010

Technical Bulletin

Jakohihnan uusinta VAG 1.8 20V moottoreissa (PowerGrip® -hihna ja -asennussarja 55492XS)

Kuva 1 Uusi järjestelmä

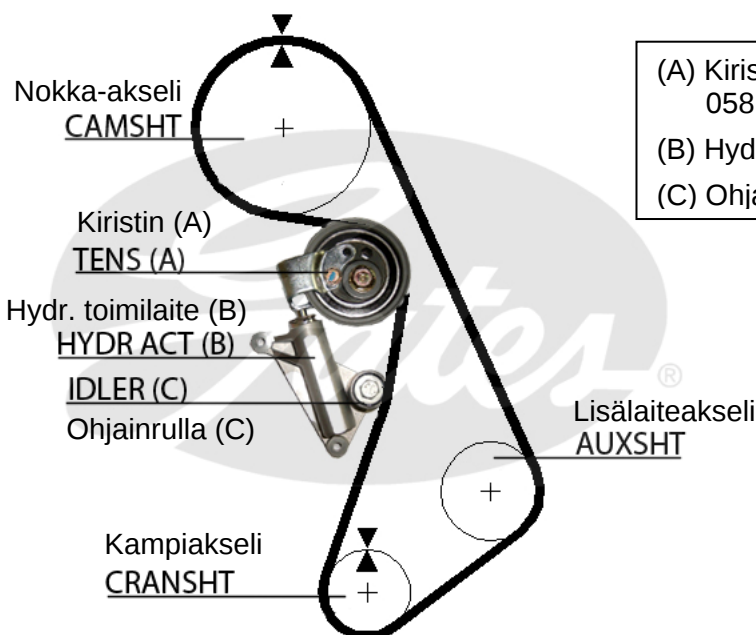
Kestävyyso ongelmien esiinnyttyä päätettiin jakopäänlaitteisto suunnitella uudestaan ja käyttää OE-hihnaa 058109119B/058109119C (5492XS – 153 hampainen) yhdessä hydraulisen toimilaitteen⁽²⁾ 058109479B ja uuden kiristimen hihnapyörän 052109243E kanssa (uusi järjestelmä – kuva 1). Yhdessä pienen ohjainrullan kanssa tästä koostuu uusi sarjamme K025492XS ja se kattaa noin 95 % sovelluksista.

Huom. Vanhaa järjestelmää ei ole saatavana alkuperäisosana (OES). Siten on erittäin suositeltavaa korvata koko järjestelmä uudella järjestelmällä (kuva 1), kun alkuperäinen jakohihna edellyttää vaihtoa. Varmista, ettei vanhan ja uuden järjestelmän osat eivät vaihdu keskenään, joka voi johtaa moottorivaurioon.

- (A) Kiristin 058109243 C tai 058109243E
(B) Hydraulinen toimilaite 058109479B
(C) Ohjainrulla 058109244
